MARIJAMPOLĖS SAVIVALDYBĖS ADMINISTRACIJA

DĖL GAUTŲ RAŠYTINIŲ PAKLAUSIMŲ

Marijampolės savivaldybės administracija (toliau – Perkančioji organizacija) atviro (supaprastinto) konkurso būdu vykdo kompleksinių paslaugų centro Gedimino g. 27B statybos darbų pirkimą (toliau – Pirkimas). Skelbimas apie Pirkimą 2026 m. sausio 20 d. paskelbtas Centrinėje viešųjų pirkimų informacinėje sistemoje <https://viesiejiipirkimai.lt> (toliau – CVP IS), Pirkimo Nr. 5623272.

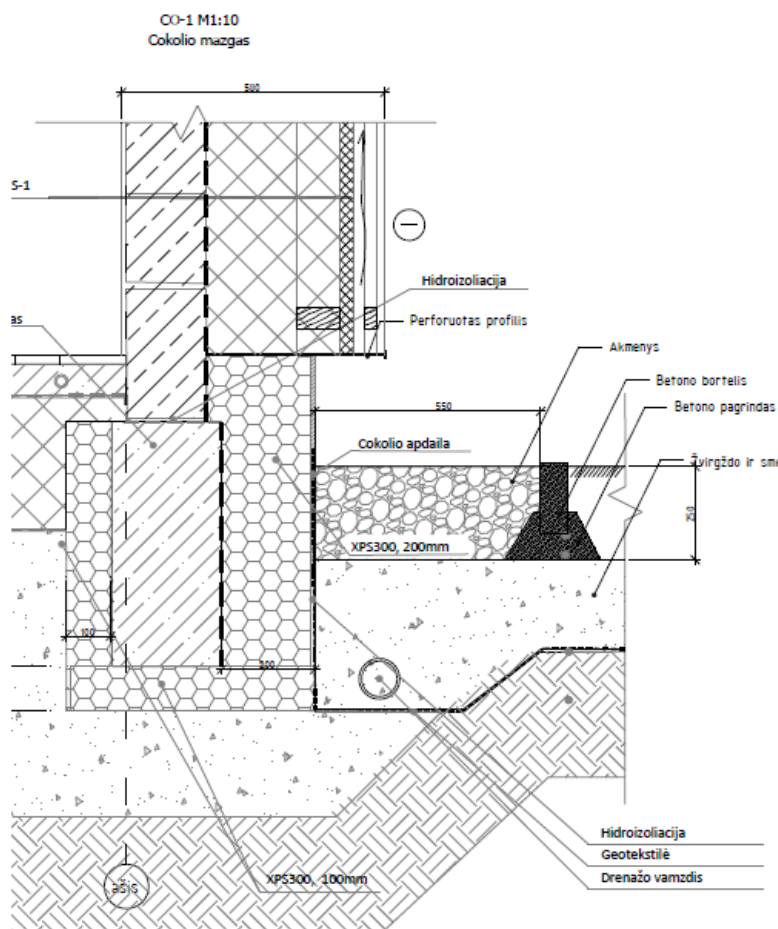
2. Projekto SK dalyje vėdinamo fasado detalėse nėra smeigių. Ar nėra klaidos?

Atsakymas į 4 klausimą. Taip smeigės reikalingos.

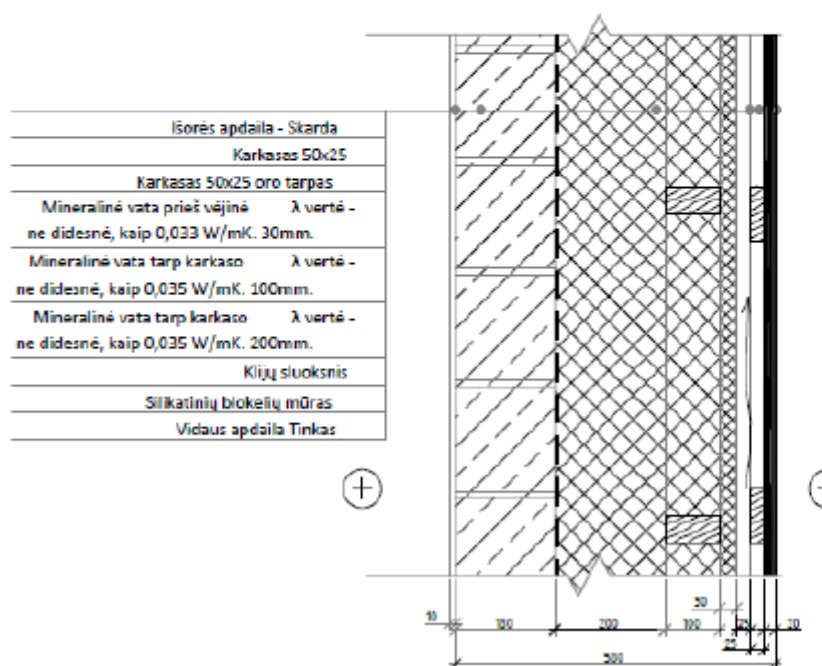
6.1. Ar projekte numatyta vėdinamo fasado sistema yra:

- sertifikuotas vieno gamintojo komplektas, turintis Europos techninį įvertinimą (ETĮ) su CE ženklu arba Nacionalinį techninį įvertinimą (NTĮ), arba
- individualiai suprojektuotas sprendinys, sudarytas iš skirtingų gamintojų komponentų, kurio atitiktį STR 2.04.01:2018 reikalavimams pagrindžia projektiniai sprendiniai ir skaičiavimai?

Jeigu vėdinamo fasado sistema nėra vieno gamintojo sertifikuotas komplektas, prašome patvirtinti, kad:

- jos atitiktis mechaninio atsparumo, ilgaamžiškumo ir gaisrinės saugos reikalavimams yra pagrįsta projekte,
- ir kad projektuotojas prisiima atsakomybę už šio sprendinio atitiktį galiojantiems teisės aktams ir normatyviniams dokumentams.

6.2. Ar projekte yra įvertinti ir pagrįsti gaisrinės saugos aspektai, susiję su medinio karkaso naudojimu vėdinamo fasado sistemoje, įskaitant:

- medžiagų reakciją į ugnį,
- galimą ugnies plitimą vėdinamu oro tarpu,
- bei taikytinus normatyvinius dokumentus ir sprendinius?

Atsakymas į 6 klausimą:

- 6.1. Fasadų sistema sertifikuota ir vieno gamintojo;
- 6.2. -Sistema pasirenkama pagal termoizoliaciniu medžiagų gamintoją.
